Autorité environnementale

Avis délibéré de l'Autorité environnementale sur l'aménagement de l'échangeur de la Manufacture à Sèvres (92)

n°Ae : 2014-47

**SOLUTION D'AMENAGEMENT
RETENUE SUITE A
LA CONCERTATION
(Novembre 2013)**

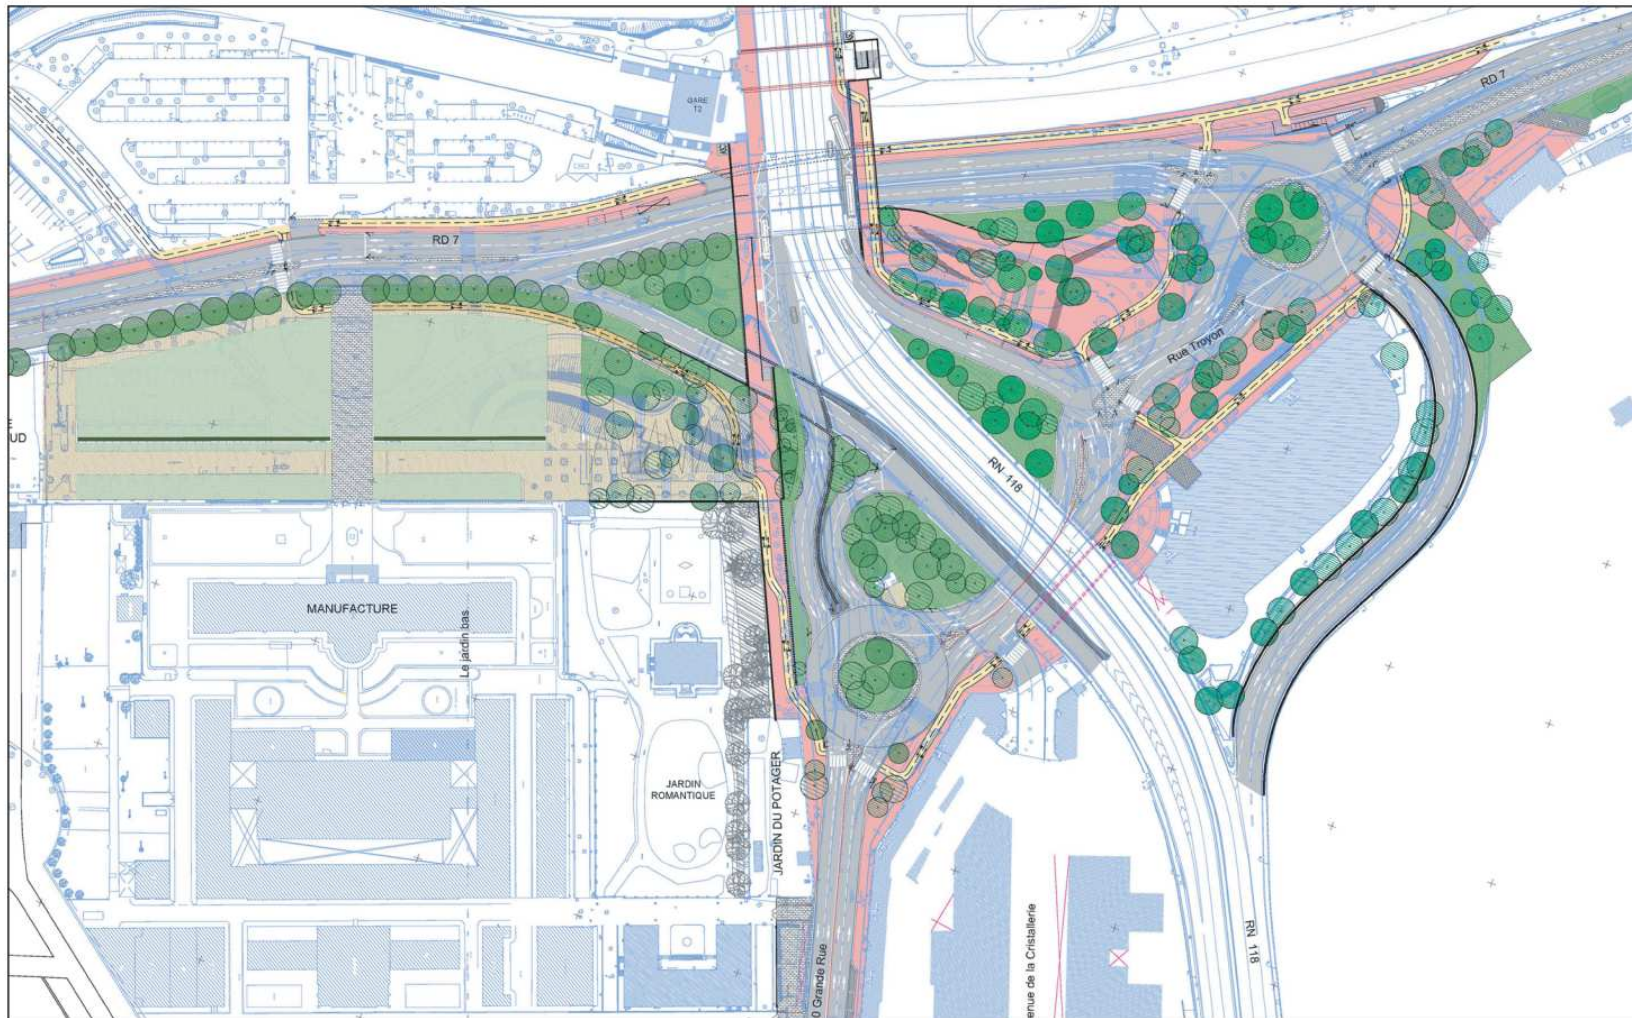
L'Ae recommande de préciser et d'illustrer le parti adopté en face de la Manufacture pour le traitement du franchissement de la RD 7 vers les berges de Seine (traitement de l'arrêt de bus et de l'entrée du parking de l'île Monsieur).
